INTERVENTO DI REALIZZAZIONE DELLA PASSERELLA
CICLOPEDONALE DI COMPIOBBI, COLLEGAMENTI
CICLABILI TRA PIAZZA MAZZINI E LA STAZIONE FERROVIARIA
IN LOCALITÀ COMPIOBBI, COMUNE DI FIESOLE,
ED IL PARCO FLUVIALE DELL'ARNO IN LOCALITÀ VALLINA,
COMUNE DI BAGNO A RIPOLI

PERIZIA DI VARIANTE

RELAZIONE DESCRITTIVA DI VARIANTE

PERIZIA DI VARIANTE

Sezione longitudinale del ponte

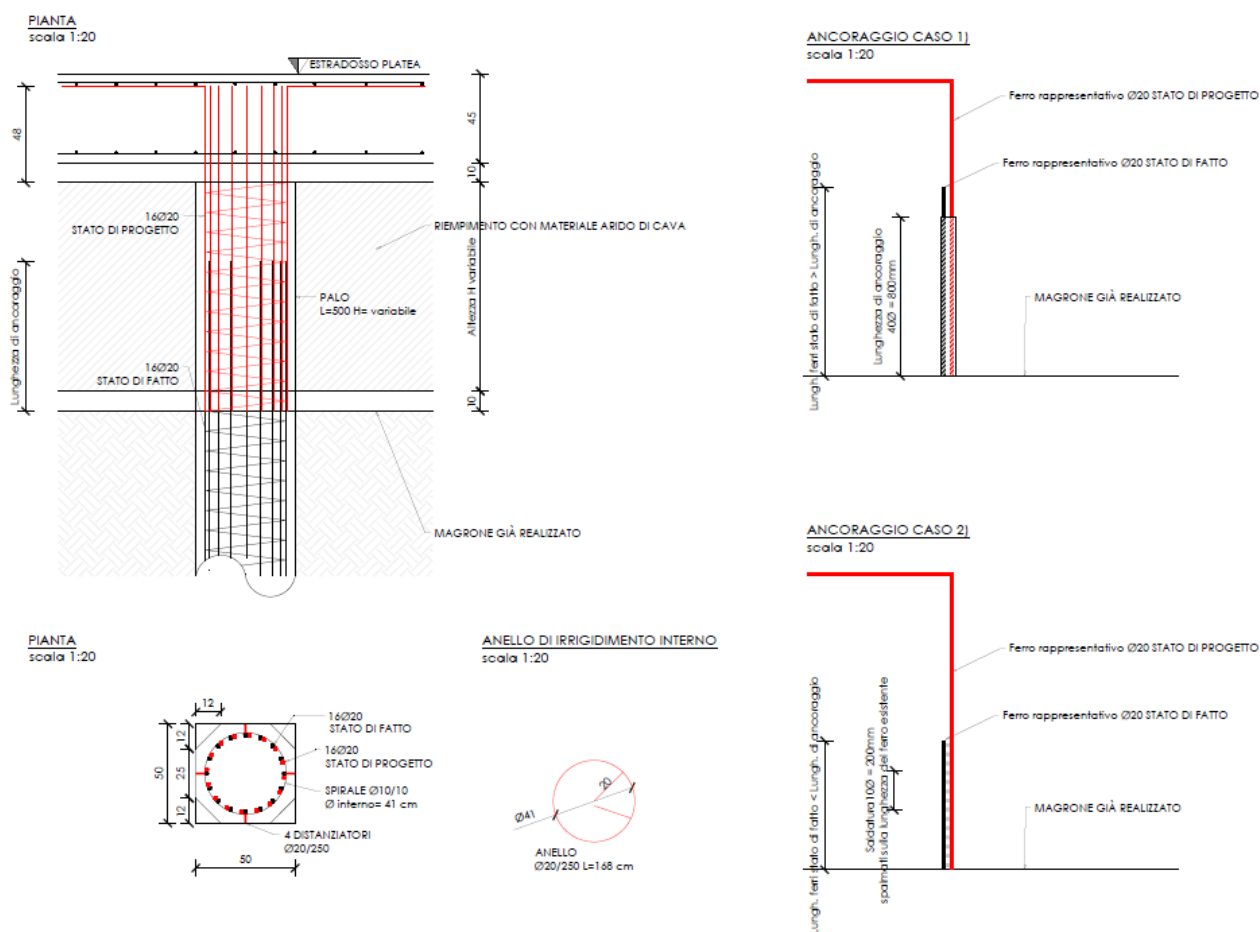
Durante le lavorazioni sono emerse delle criticità che si raffigurano come impreviste e imprevedibili, rendendo necessario procedere a una campagna di rilievo dei manufatti di fondazione, precedentemente realizzati, al fine di garantire la perfetta congruenza tra lo stato di fatto e le sovrastrutture di progetto.

Al fine di rispettare le quote di progetto con gli elementi già realizzati si è provveduto a rivedere le geometrie di progetto come segue:

- **Lato Compiobbi:** gli elementi strutturali in elevazione della spalla di appoggio dell'impalcato del ponte devono essere ridotti di circa 71 cm rispetto al progetto in funzione dell'esatta quota dei pali di fondazione esistenti già realizzati dalla precedente impresa affidataria;
- **Lato Vallina:** al fine di raccordare lo stato di fatto della quota dei pali di fondazione per le rampe zona 2 è stato necessario il prolungamento verticale dei pali esistenti, ripristinando la quota di imposta della platea di fondazione delle rampe zona 2. Tale variazione strutturale è stata con **Ordine di servizio n. 01 del 08-06-2026** corredato da valutazione economica e elaborato grafico. Si dettagliano le modifiche nell'immagine seguente.

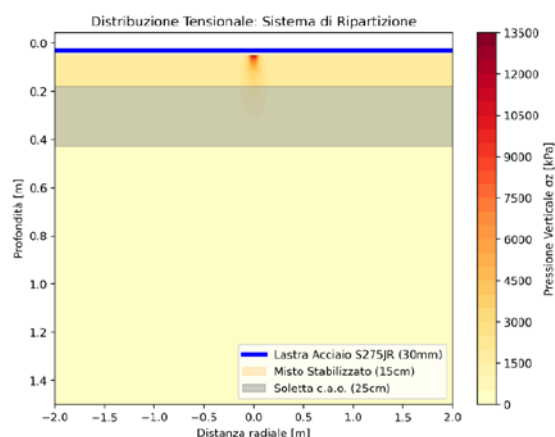
Su lato Compiobbi, in corrispondenza della paratia di micropali, si è resa necessaria una ridefinizione di dettaglio del nodo di collegamento tra micropalo – trave di coronamento in calcestruzzo armato. La ridotta distanza tra i micropali rende particolarmente difficoltose le operazioni di saldatura degli otto maniglioni disposti a raggiera previsti. Si è pertanto reso necessario ridurre il numero dei maniglioni previsti in progetto al fine di garantire la delicata lavorazione. La soluzione operativa rispetto alla configurazione iniziale di progetto, che prevedeva 8 maniglie con diametro da 12mm, prevede una **soluzione composta da 4 maniglie in acciaio B450C di diametro 16mm** (disposte a 90° tra loro) integrate da ferri passanti orizzontali con funzione di frettaggio e contrasto al rifollamento.

Tale nuova configurazione comporta un decremento dell'area (circa 11%) dell'acciaio, che viene accettato in quanto la nuova configurazione permette l'inserimento di armature integrative (ferri passanti) che migliorano la distribuzione globale delle tensioni.

Distribuzione tensionale dei carichi

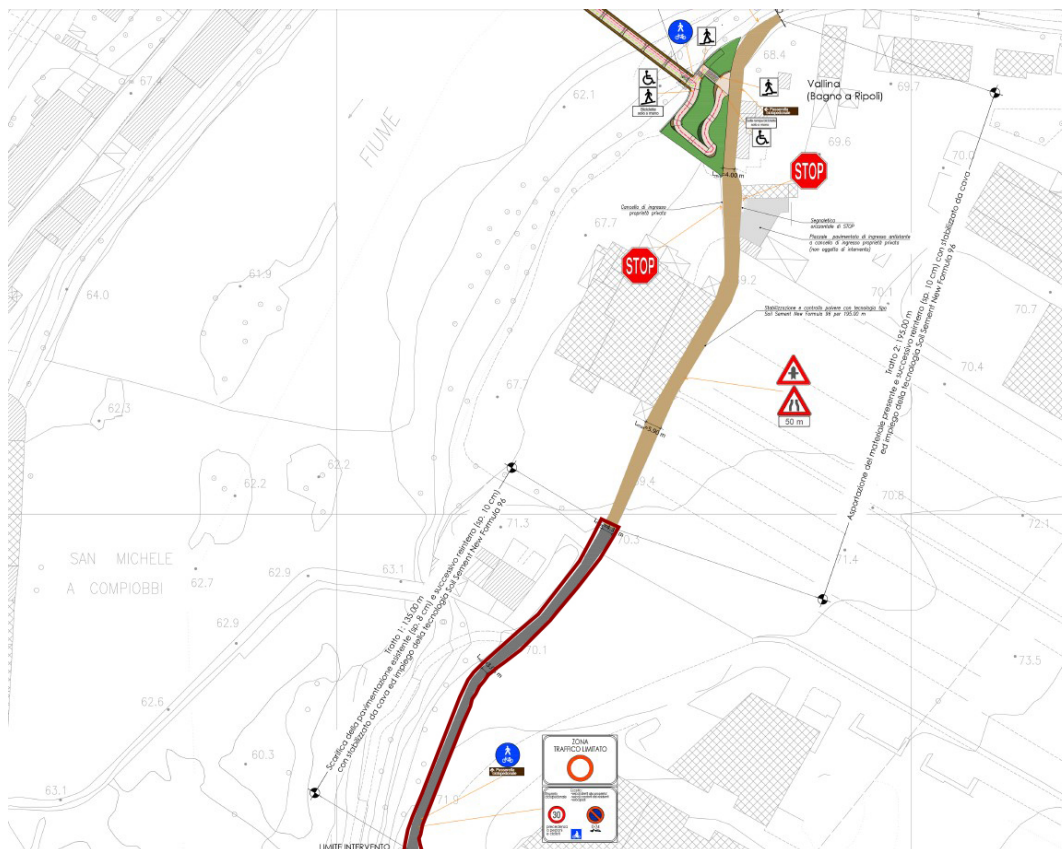
Data la necessità di garantire l'accesso a mezzi d'opera pesanti, inclusi automezzi a 4 assi con massa a pieno carico fino a 400kN, si è reso necessario definire un sistema di ripartizione dei carichi che salvaguardi l'integrità strutturale dei manufatti esistenti, i quali non risultano originariamente dimensionati per carichi di tale entità.

Pertanto, la **soluzione tecnica di ripartizione dei carichi** prevede la realizzazione della seguente stratigrafia:

- **Strato di geotessile;**
- **Strato di regolarizzazione in misto stabilizzato** di spessore minimo di 10-15 cm di inerte granulare stabilizzato, opportunamente livellato, per garantire l'uniformità dell'appoggio della lastra, eliminando le irregolarità superficiali;
- **N. 2 Lastre in acciaio S355JR** di dimensioni 350x1200mm e spessore 39mm, posate sopra il misto stabilizzato, atte alla ripartizione dei carichi dei mezzi pesanti e a proteggere le solette.

L'adozione di tale tipologia di lastra risponde a due obiettivi fondamentali:

- Diffusione del carico: il carico concentrato trasmesso dall'impronta dello pneumatico viene diffuso su un'area basale più estesa, riducendo la tensione di compressione sulla soletta sottostante;
- Protezione dal punzonamento: la lastra agisce come ponte strutturale sopra le aperture dei chiusini, evitando che il carico agisca direttamente su zone non armate per sforzi di taglio concentrati.
